「長寿命核種の分離変換技術に関する研究開発の現状と今後の進め方(案)」

(平成11年11月30日、原子力委員会原子力バックエンド対策専門部会)

に対するご意見

四 使用済燃料中の核種組成の変化

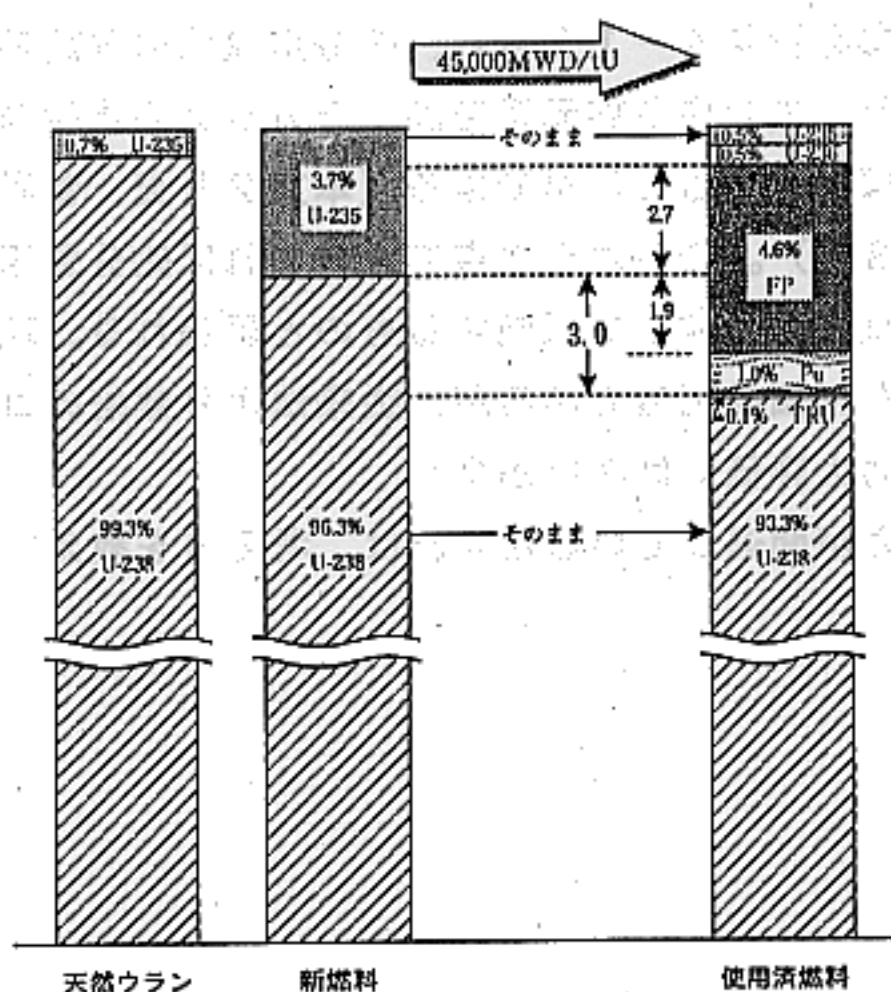
燃焼度のデーターは現実に則したものが望ましい。

本文、資-2頁に燃焼度 30 GWD/t 、本文、資-6頁、参考資料1-25頁、1-26頁、4-24頁にそれぞれ燃焼度 33 GWD/t のデーターが記載されているが、わが国の原子力発電では現在殆ど 45 GWD/t の燃料が使用されている。近いうち燃焼度は更に向上する傾向にあるので、現実に則したデーターを使用することを勧める。
